Verlag huishoudelijke elektrische installatie op laagspanning en zeer lage spanning

Referentie: 004-20260331-03	Datum controle: 31/03/2026
Keurder: 004

Eigenaar: Linier	EAN-code: 541448820073192358
Adres installatie: Van Eyckstraat 15, 1800 - Vilvoorde	Nummer teller(s): 1sag3100402845
Distributienetbeheerder installatie: Fluvius	
Datum uitvoering installatie: <input type="checkbox"/> Vóór 01/10/1981 <input checked="" type="checkbox"/> Tussen 01/10/1981 en 01/06/2020 <input type="checkbox"/> Vanaf 01/06/2020	
Type: <input checked="" type="checkbox"/> Woonenheid <input type="checkbox"/> Niet-huishoudelijk <input type="checkbox"/> PV <input type="checkbox"/> Batterij <input type="checkbox"/> Laadpaal

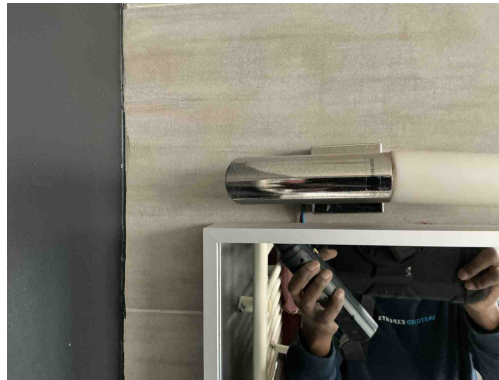
B34 - Het kabeltype van de meterbord verbinding aan de oorsprong van de installatie beantwoord niet aan de minimale vereisten vastgelegd door de distributienet beheerder. (Boek1: 1.5 + SYNERGRID C1/107)
Opmerking: Oa EXVB niet in ondergrond

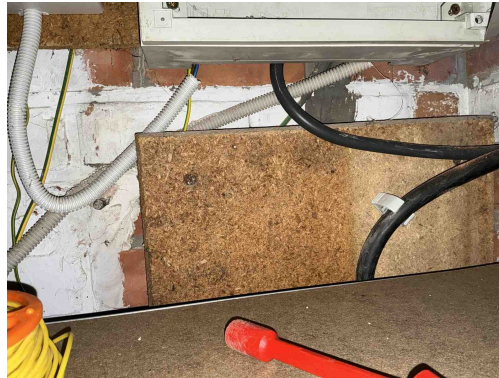
C21 - Het gebruik van geleiders van het type VOB, zonder bijkomende afscherming is niet toegestaan (Boek 1: 5.2.9.6).
Opmerking: Oa garage

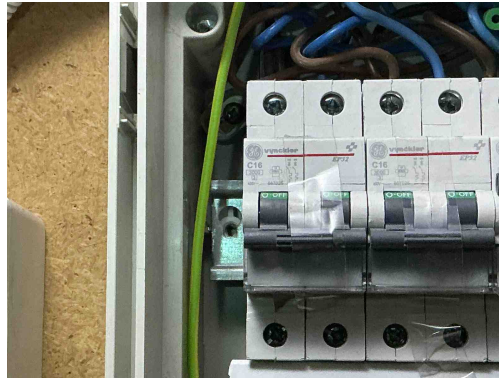
B06 - Het elektrisch verdeelbord heeft niet de minimale beschermingsgraad IPXX-B in een gewone ruimte (Boek 1: 4.2.2.3).
Opmerking: E.a. bord 3

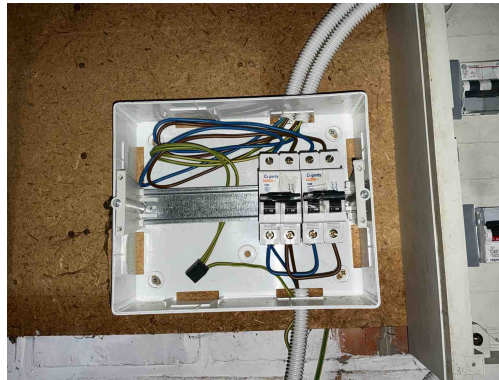
T21 - Het elektrisch materieel is niet geplaatst volgens de voorschriften van de fabrikant/ regels van goed vakmanschap . (Boek 1: 1.4.1.3)
Opmerking: Oa vijzen niet afgedekt bord 2,3

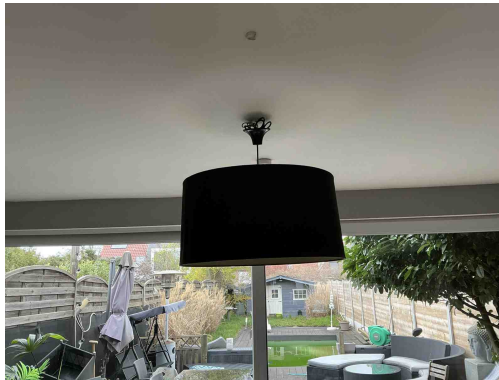
T21 - Het elektrisch materieel is niet geplaatst volgens de voorschriften van de fabrikant/ regels van goed vakmanschap . (Boek 1: 1.4.1.3)

Opmerking: Oa vijzen niet afgedekt bord 2,3

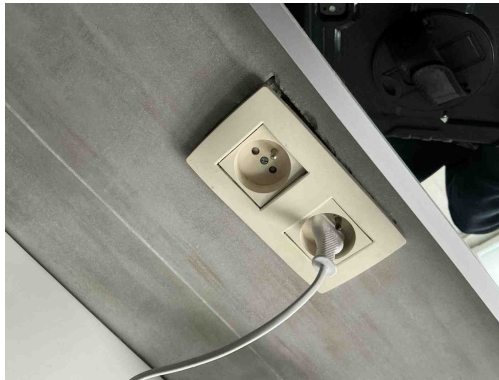
T23 - Het elektrisch materiaal is beschadigd. (Boek 1: 1.4.1.3).
Opmerking: Oa living , badkamer

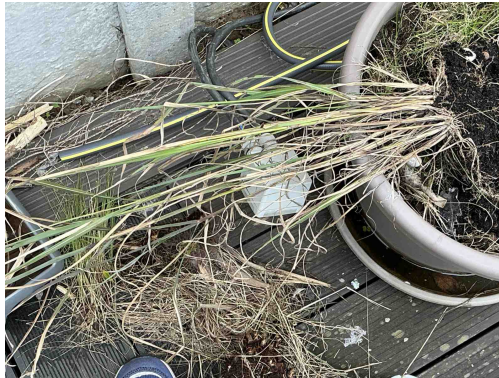
T23 - Het elektrisch materiaal is beschadigd. (Boek 1: 1.4.1.3).
Opmerking: Oa living , badkamer

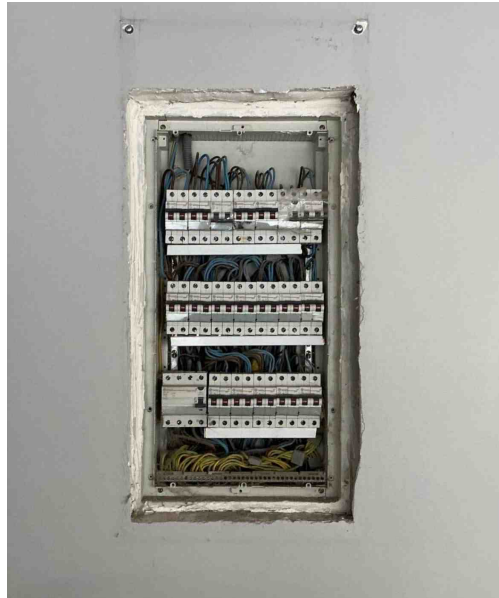
A16 - Er is geen continuïteit van de beschermingsgeleider van de contactdoos (Boek 1: 5.4.3.4).
Opmerking: Oa slaapkamer 1

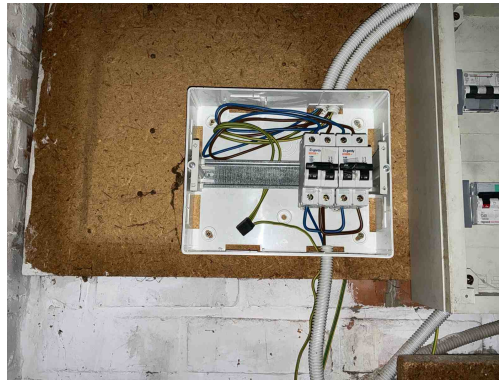
B29 - Het elektrisch verdeelbord in een huishoudelijke ruimte is niet voorzien van een deur (Boek1: 5.3.5.1).
Opmerking: Oa bord 1
